CPE.10.25.DMOSM - Requalificação da Nascente do Rio Este - 1ª MODIFICAÇÃO OBJETIVA DO CONTRATO (MOC1)

CPE.10.25.DMOSM – “REQUALIFICAÇÃO DA RUA NASCENTE DO ESTE”

MODIFICAÇÃO OBJETIVA DO CONTRATO DA EMPREITADA

1º adicional ao contrato da empreitada

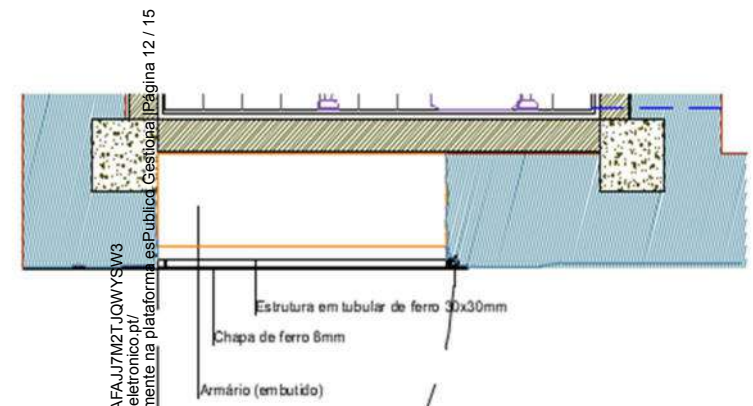
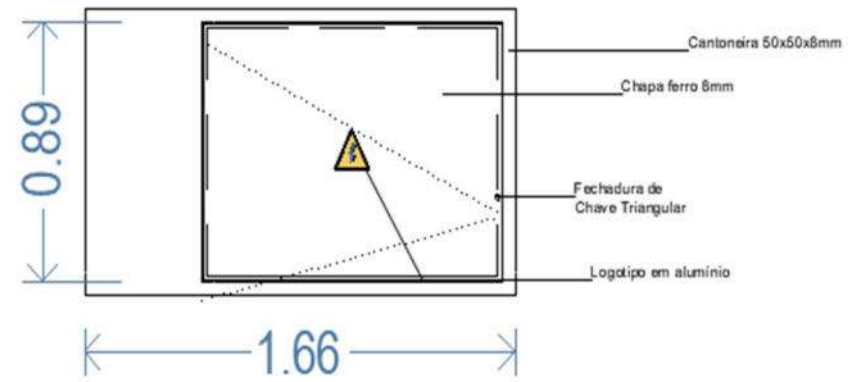
• 1.1 Embutimento do armário do quadro elétrico (Q.E.)

Durante a execução da obra foi identificada uma incompatibilidade entre especialidades de projeto, verificando-se a sobreposição da localização prevista para o quadro elétrico com a área destinada à instalação do pio de água.

Esta situação configura uma inconformidade de projeto, impossibilitando a instalação simultânea dos equipamentos nas condições inicialmente previstas.

Com vista a garantir as adequadas condições de segurança, funcionalidade e exploração dos equipamentos, foi definida como solução técnica a realocação do quadro elétrico, através da execução de um nicho embutido na fachada do edifício, destinado à instalação do respetivo armário técnico.

O nicho será rematado exteriormente com porta metálica apropriada, garantindo a proteção do equipamento, o acesso para operação e manutenção e a necessária separação funcional relativamente ao ponto de água.

perfil 11

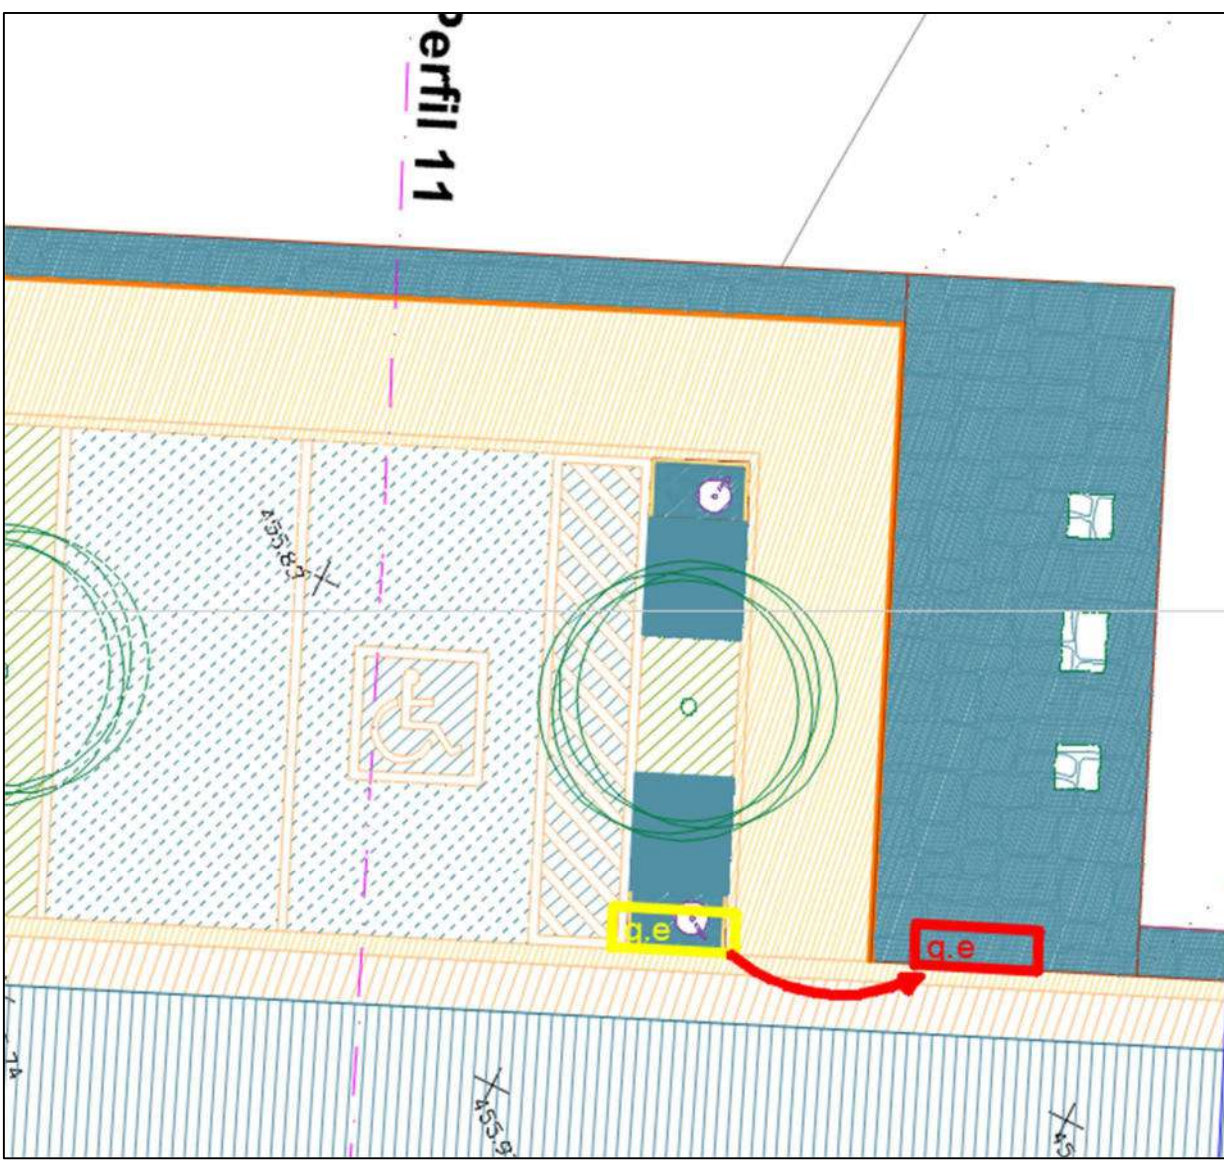
• 1.3 Instalação de sarjetas adicionais

Durante a execução da via verificou-se que a inclinação efetiva do terreno é inferior à considerada no projeto, o que compromete o correto escoamento das águas pluviais para a rede de drenagem prevista.

Esta condição poderá originar acumulações localizadas de água no pavimento, potenciando a degradação prematura da camada de rodagem e reduzindo as condições de segurança da circulação rodoviária.

De forma a garantir a adequada drenagem superficial da via, torna-se necessária a instalação de sarjetas adicionais, permitindo reduzir o espaçamento entre pontos de recolha de águas pluviais e assegurar a ligação eficaz à rede de drenagem existente.

LOCALIZAÇÃO PRANCHETA 150X5MM

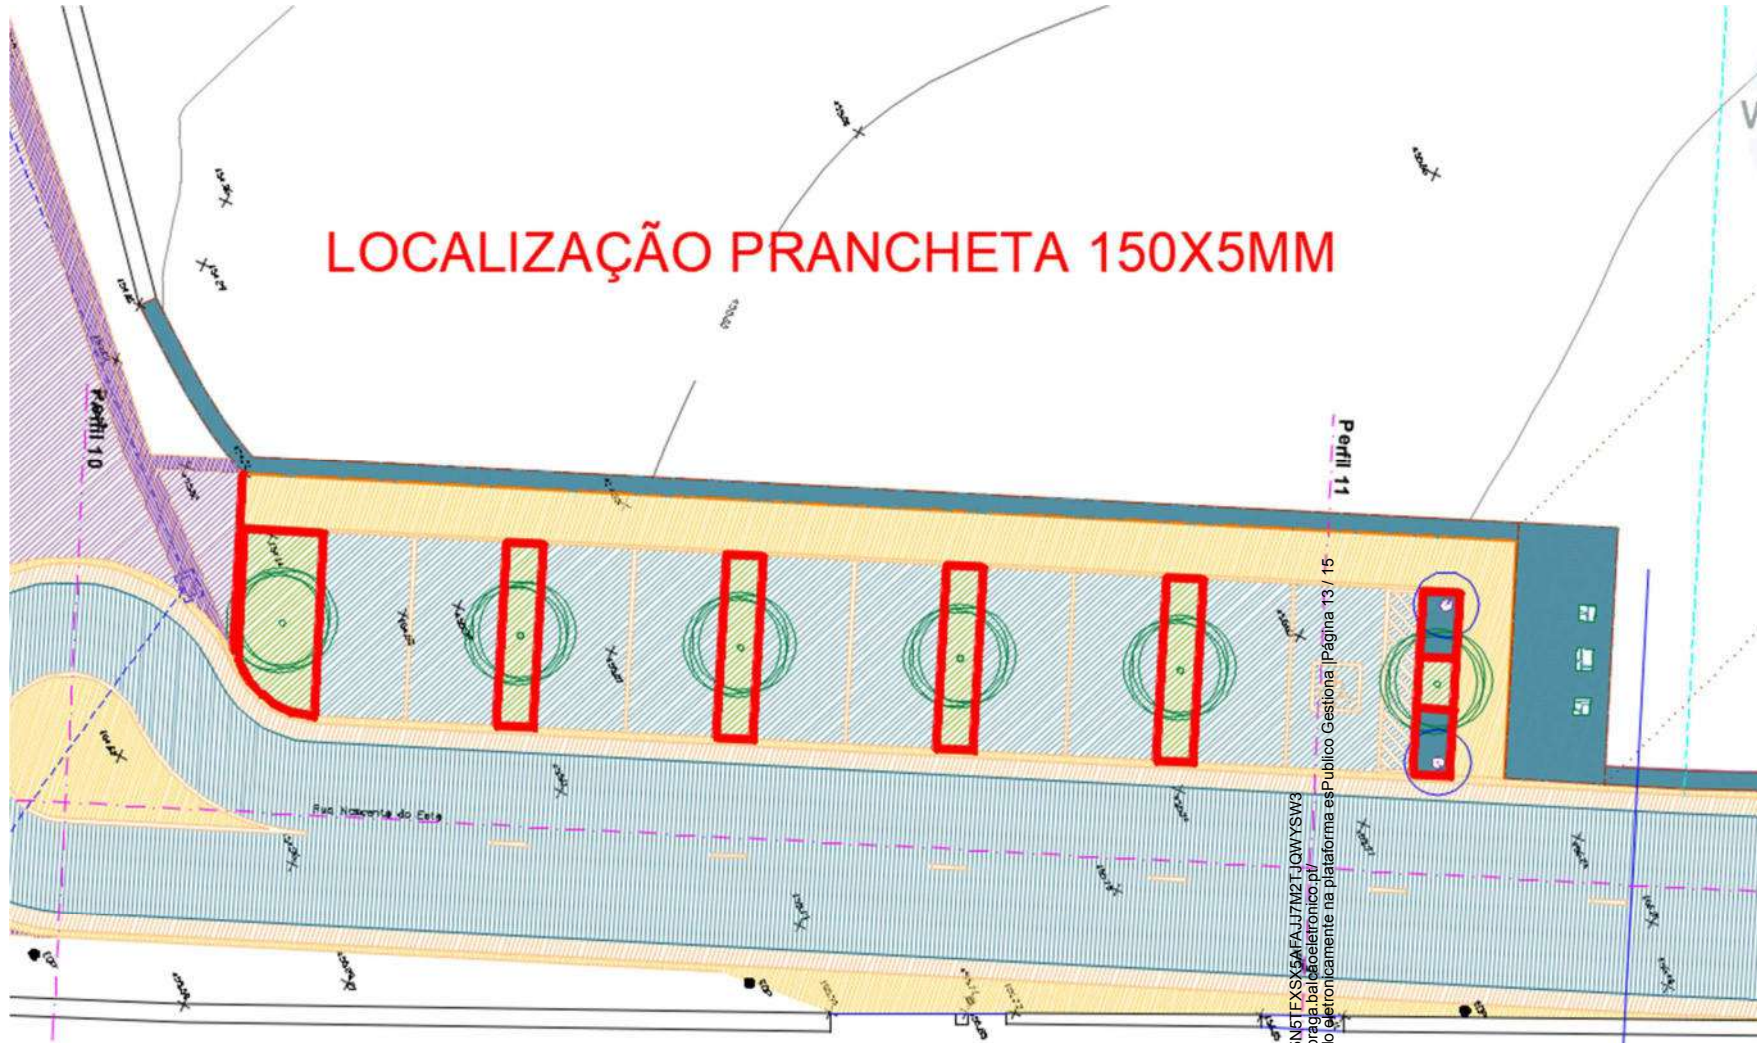
• 1.4 Colocação de barra metálica para contenção das caldeiras

Durante a execução da obra verificou-se que não se encontra previsto qualquer elemento de remate ou contenção entre o pavimento do parque e o solo das caldeiras das árvores, como barra metálica ou lancil.

A inexistência deste elemento poderá originar diversas situações indesejáveis, designadamente:

- degradação prematura do pavimento na zona de transição;

- acumulação ou escoamento inadequado de águas superficiais;
- dificuldades na manutenção das áreas ajardinadas;
- diminuição da segurança e da funcionalidade do espaço.

Com o objetivo de garantir a correta separação entre o pavimento e o solo das caldeiras, bem como assegurar a durabilidade do pavimento e a adequada manutenção das áreas verdes, será executado um elemento de contenção constituído por barra metálica de secção 150 × 5 mm, devidamente fixada ao pavimento.

LOCALIZAÇÃO DRENO DE PAVIMENTO -

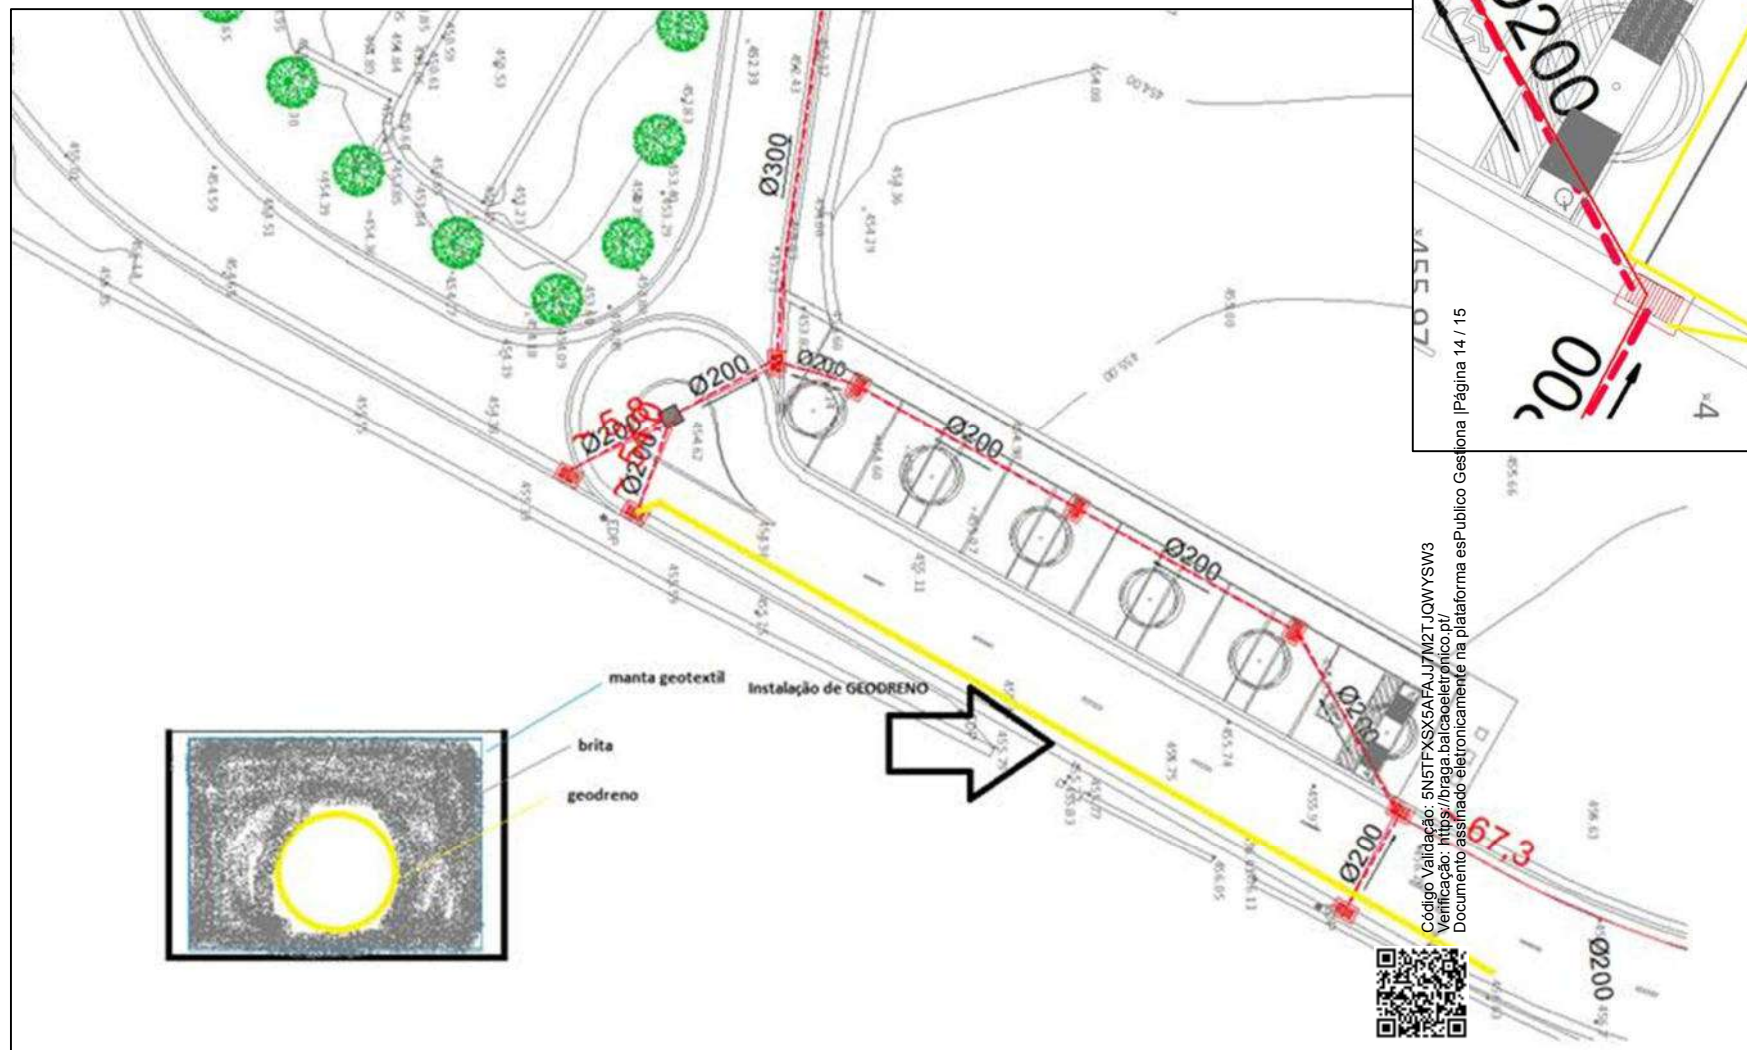
• 1.2 Execução de dreno junto às instalações sanitárias

No decurso da execução dos trabalhos foi verificada a presença de água a aflorar do solo nas proximidades da zona prevista para as instalações sanitárias, indicando a influência do nível freático nesta área.

A presença de água no terreno poderá provocar saturação do solo, comprometendo a estabilidade das fundações e afetando a durabilidade dos pavimentos e restantes elementos construtivos a executar.

Assim, foi definida como solução técnica a execução de um sistema de drenagem subterrânea, constituído por:

- abertura de vala com dimensões adequadas;
- colocação de tubo drenante perfurado;
- envolvimento do tubo com material granular drenante e geotêxtil filtrante;
- ligação do sistema a sarjetas existentes nas proximidades.
